HRINGBRAUT 71 HAFNARFIRÐI

Skýringar:	Aðaluppráttur.
Teikning:	Grunnmynd 1. og 2. hæð.
Mælikvarði:	1: 100.
Undirskrift:	
Blað nr:	1 af 4.
Dagsetning:	2. febrúar 2001
Breytt:	gerðar textabreytingar í okf. 2015, sjá skýringar. Sig. P:

GRUNNMYND 1 HÆÐ MKV 1:100.

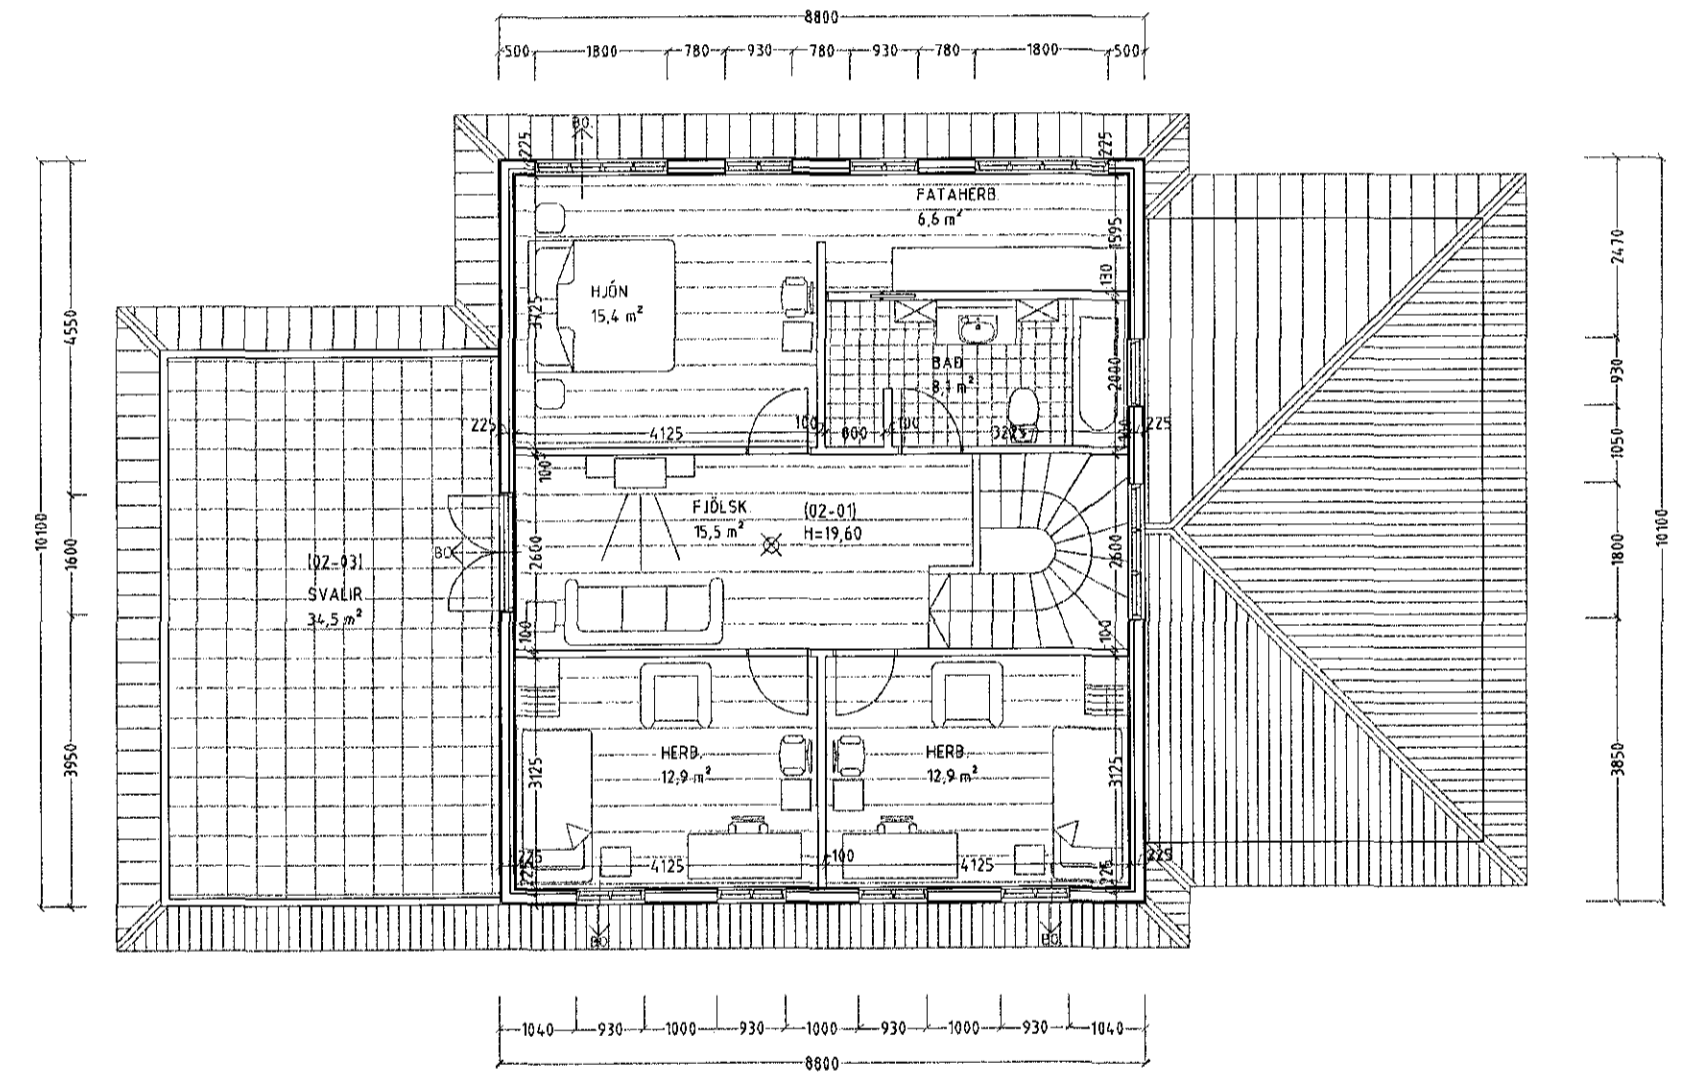
Skýringar með breyttum uppráttum:
Vegna athugasemda byggingafráfaranna við lokaúttekt, er gerð sú brýting á frágangi á klæðningum inni, að fallið er frá fyrri kröfum um 2*13 mm gísplokkklæðningum á vegg og loft og eftirfarandi verklysing gerð:
Útveggir íbúða verði klæddir með 13mm gísplokkum á 12mm spónarplötu undirlagi. (klæðning í flokki 1)
Loftklæðning verði 12 mm furupanill málaður með eldvarmalmáningu SÍKA PYROPLAST HW-130. Mátingin skal uppfylla kröfur "EN-13501-1.Bs1d0", sem er a.m.k klæðning í flokki 2,
Veggur milli íbúðar og bílgeymslu er REI60 veggur og klæðning í flokki 1, veggurinn er 100 mm grínd fyllt með steinull, klæddur beggja vegna með 13mm gísplokkum á 12mm spónarplötuundirlagi.
